Европейская экономическая комиссия**Комитет по внутреннему транспорту****Всемирный форум для согласования правил
в области транспортных средств****178-я сессия**

Соглашение 1958 года:**Рассмотрение проектов поправок к существующим
правилам ООН, представленных GRSP****Предложение по дополнению 2 к поправкам серии 03
к Правилам № 129 ООН (усовершенствованные детские
удерживающие системы)****Представлено Рабочей группой по пассивной безопасности***

Предложение по дополнению 2 к поправкам серии 03 к Правилам № 129 ООН (усовершенствованные детские удерживающие системы)

Рис. 1
 Схема испытания устройства, установленного по направлению движения

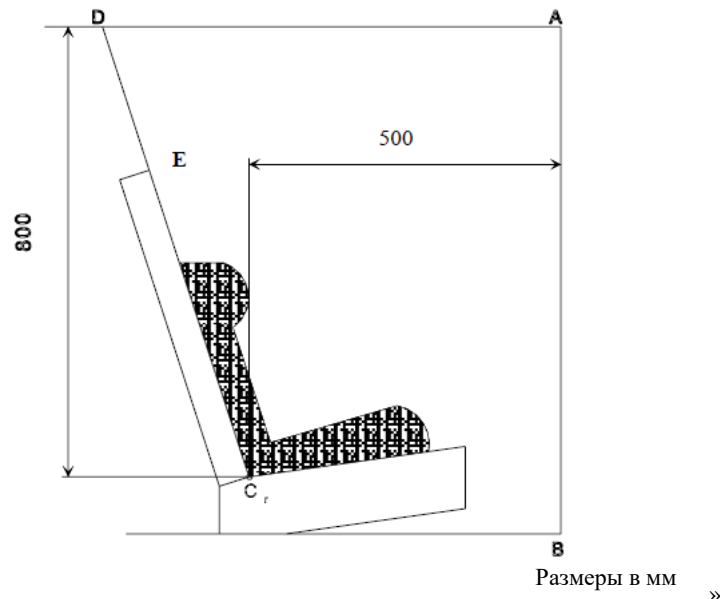
Пункты 6.6.4.4.1.1 и 6.6.4.4.1.1.1 изменить следующим образом:

«6.6.4.4.1.1 Усовершенствованные детские удерживающие системы, устанавливаемые по направлению движения

Перемещение головы: никакая часть головы манекена не должна выступать за пределы плоскостей BA, DA и DE, показанных на рис. 1 ниже. Однако голова манекена может выступать за пределы плоскости DE, если часть конструкции детского удерживающего устройства позади головы манекена, а именно подушка или опора для головы, находится в том месте, где голова пересекает плоскость DE.

Этот момент определяют по результатам проверки с точностью до 300 мс или в момент окончательного возвращения манекена в неподвижное состояние в зависимости от того, что происходит раньше;

за исключением бустерных сидений, при использовании манекена Q10, когда:

- a) значение по отношению к плоскости DA составляет 840 мм;
- b) значение по отношению к плоскости BA составляет 550 мм;
- c) для определения плоскостей DA и DE фазу отскока не учитывают.

6.6.4.4.1.1.1 Если испытание проводится в соответствии с пунктом 6.6.4.1.6.2 или пунктом 6.6.4.1.8.2 выше, то к значению перемещения головы на расстоянии между точкой Cг и плоскостью AB применяют допуск +10%".

«1. Схемы знаков официального утверждения

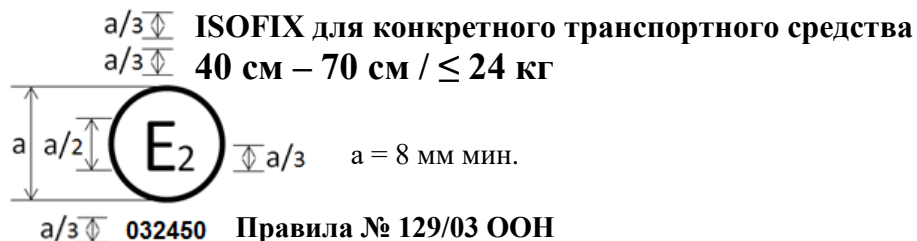
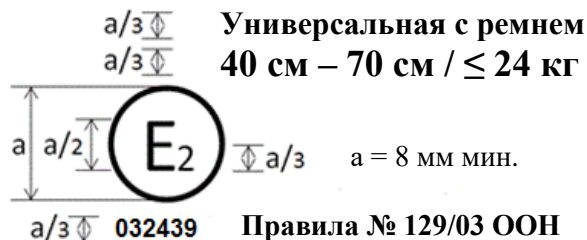
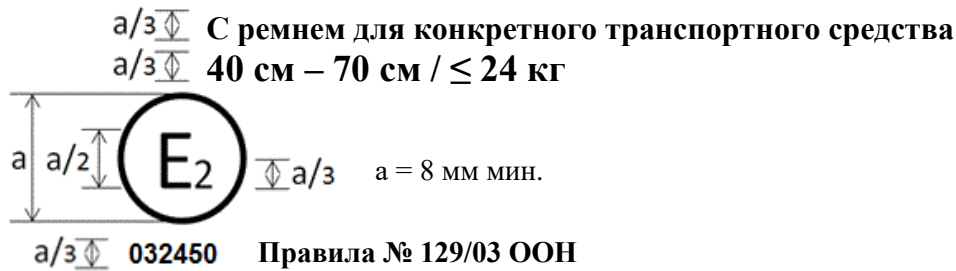
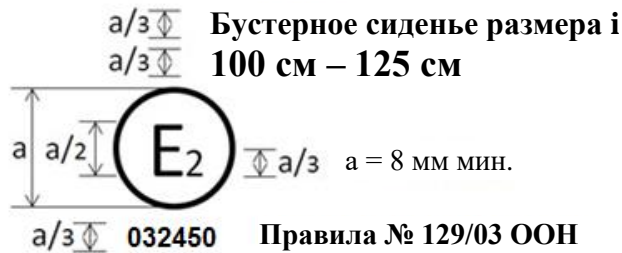
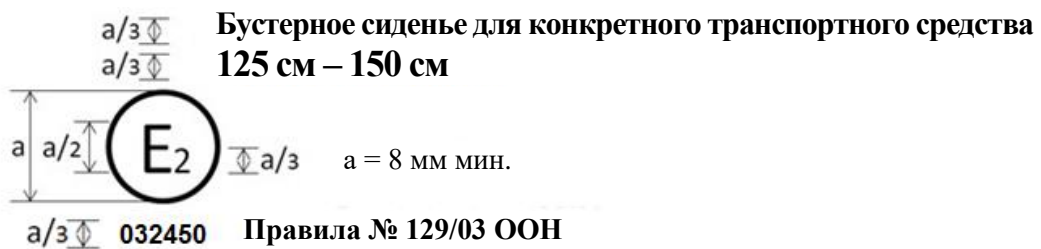
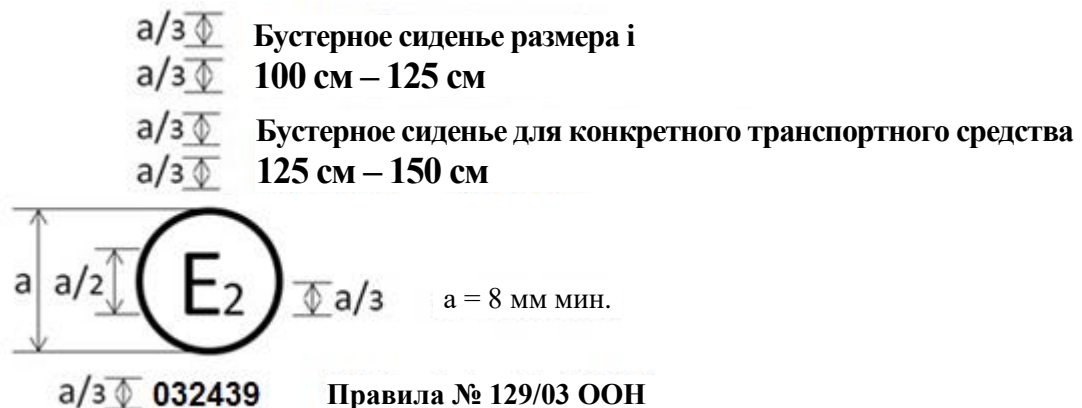
Приложение 2, только пример знаков официального утверждения, изменить следующим образом:

Усовершенствованная детская удерживающая система, на которой проставлен вышеуказанный знак официального утверждения... для размерного диапазона 125–150 см...

В случае сочетания вариантов, например усовершенствованной детской удерживающей системы, которая официально утверждена в качестве бустерного сиденья размера i для размерного диапазона 100–125 см и в качестве бустерного сиденья для конкретного транспортного средства для размерного диапазона 125–150 см, комбинированный знак официального утверждения выглядит следующим образом:

Допускаются только сочетания вариантов, предусмотренные в пункте 3.2.2.
